# ИНФОРМАЦИОННЫЙ БЮЛЛЕТЕНЬ

**Тема: Изменение цилиндропоршневой группы двигателей ЯМЗ-236... и ЯМЗ-238... размерности 130x140 с турбонаддувом экологического класса Евро-0,1**

**Модель:** ЯМЗ-236... и ЯМЗ-238... размерности 130x140 с турбонаддувом экологического класса Евро-0,1

Рисунок 1 Изменения цилиндропоршневой группы

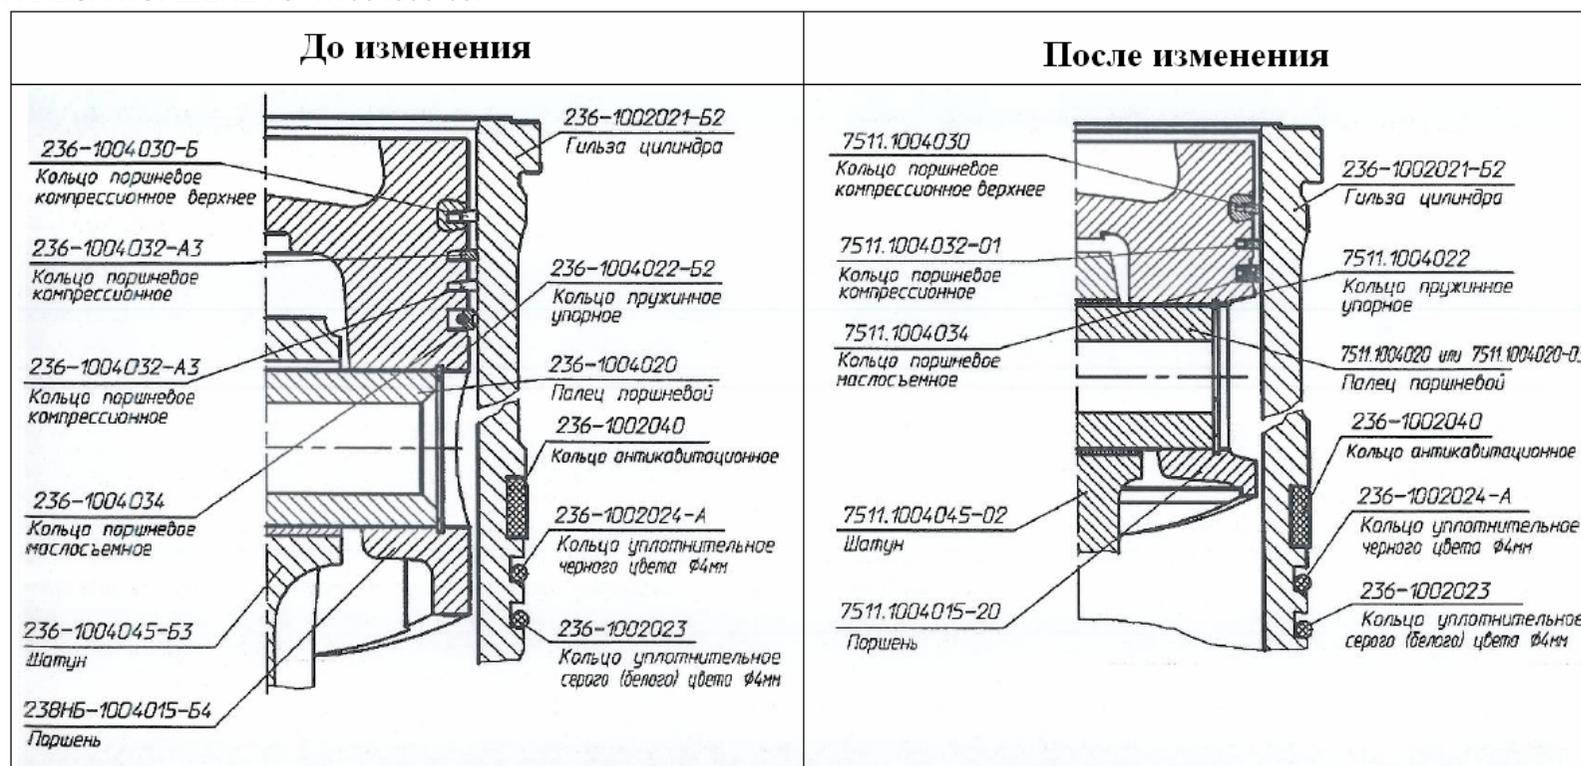
Сообщаем Вам, что с ноября 2010 года ОАО «Автодизель» перешло на комплектование двигателей ЯМЗ-236..., ЯМЗ-238... размерности 130x140 мм с турбонаддувом экологического класса Евро-0, 1 (кроме ЯМЗ-238НДЗ, ЯМЗ-238НД4, начиная с номера двигателя для ЯМЗ-236... А0412165, для ЯМЗ-238... А0412329) цилиндропоршневой группой модели 7511 (см. Рисунок 1), а именно:

Наименование изделия	До изменения		После изменения	
	Обозначение	Кол. шт.	Обозначение	Кол. шт.
Комплект гильза-поршень для запасных частей	238Б-1004005-Б	1	7511.1004005-60	1
Поршень (в сборе)	238НБ-1004015-Б4	1	7511.1004015-20	1
Кольцо поршневое компрессионное верхнее	236-1004030-Б	1	7511.1004030	1
Кольцо поршневое компрессионное	236-1004032-А3	2	7511.1004032-01	1
Кольцо поршневое маслосъемное (в сборе)	236-1004034	1	75111004034	1
Гильза	236-1002021-Б2	1	236-1002021-Б2	1
Кольцо пружинное упорное	236-1004022-Б2	2	7511.1004022	2
Шатун (в сборе)	236-1004045-Б3	1	7511.1004045-02	1
Палец поршневой	236-1004020	1	7511.1004020 или 7511.1004020-03	1

1. Поршень 238НБ-1004015-Б4 имеет четыре выточки под поршневые кольца, а поршень 7511.1004015-20 имеет три выточки под поршневые кольца (см. Рисунок 1);
2. Диаметр под поршневой палец в поршне 7511.1004015-20 и верхней головке шатуна 7511.1004045-20 составляем 52 мм (см. Рисунок 1), а в поршне 238НБ-1004015-Б4 и шатуне 236-1004045-Б3 – 50 мм (см. Рисунок 1);
3. Верхняя головка шатуна 7511.1004045-20 скошена в отличие от верхней головки шатуна 236-1004045-Б3 (см. Рисунок 1);

**ОБРАЩАЕМ ВАШЕ ВНИМАНИЕ НА ТО, ЧТО ДЛЯ УКАЗАННЫХ ВЫШЕ ДВИГАТЕЛЕЙ, ИЗГОТОВЛЕННЫХ ДО ИЗМЕНЕНИЯ, ПРИ РЕМОНТЕ НЕОБХОДИМО ИСПОЛЬЗОВАТЬ КОМПЛЕКТ ГИЛЬЗА-ПОРШЕНЬ 238Б-1004005-Б, А ДЛЯ ДВИГАТЕЛЕЙ ИЗГОТОВЛЕННЫХ ПОСЛЕ ИЗМЕНЕНИЙ – КОМПЛЕКТ ГИЛЬЗА-ПОРШЕНЬ 7511.1004005-60.**
